**Европейская экономическая комиссия****Комитет по внутреннему транспорту****Всемирный форум для согласования  
правил в области транспортных средств****Рабочая группа по пассивной безопасности****Шестьдесят шестая сессия**

**Правила № 94 ООН (лобовое столкновение)****Предложение по дополнению 2 к поправкам серии 03  
к Правилам № 94 ООН (лобовое столкновение)****Представлено экспертом от Европейской комиссии от имени  
редакционной целевой группы\***

Рис. 4

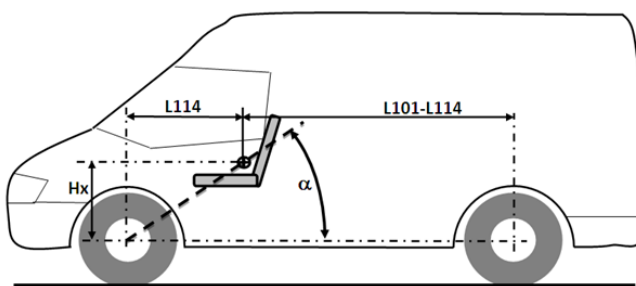
**5.3.1** Считается, что транспортные средства категории М<sub>1</sub>, общая допустимая масса которых превышает **2 500** кг и которые базируются на транспортных средствах категории N<sub>1</sub>, общая допустимая масса которых превышает **2 500** кг, соответствуют требованиям пункта 5, если полностью выполнены предписания Правил № 137 и выполнено также не менее одного из следующих условий:

- a) острый угол альфа ( $\alpha$ ), измеренный между горизонтальной плоскостью, проходящей через центр передней оси, и угловой поперечной плоскостью, проходящей через центр передней оси

и точкой R сиденья водителя (см. рис. 4 ниже), составляет более  $22,0^\circ$ ;

- b) или соотношение между расстоянием от точки R сиденья водителя до центральной точки задней оси (L101–L114) и расстоянием между центральной точкой передней оси и точкой R сиденья водителя (L114) составляет более  $1,30^1$  (см. рис. 4 ниже).

Считается, что транспортные средства категории  $N_1$ , общая допустимая масса которых превышает 2 250 кг, но не превышает 2 500 кг, соответствуют требованиям пункта 5, если основой его конструкции служит рама лестничного типа и полностью выполнены предписания Правил № 137, а также выполнено не менее одного из следующих условий:

- a) острый угол альфа ( $\alpha$ ), измеренный между горизонтальной плоскостью, проходящей через центр передней оси, и угловой поперечной плоскостью, проходящей через центр передней оси и точкой R сиденья водителя (см. рис. 4 ниже), составляет более  $22,0^\circ$ ;
- b) или соотношение между расстоянием от точки R сиденья водителя до центральной точки задней оси (L101–L114) и расстоянием между центральной точкой передней оси и точкой R сиденья водителя (L114) составляет более  $1,30^1$  (см. рис. 4 ниже).
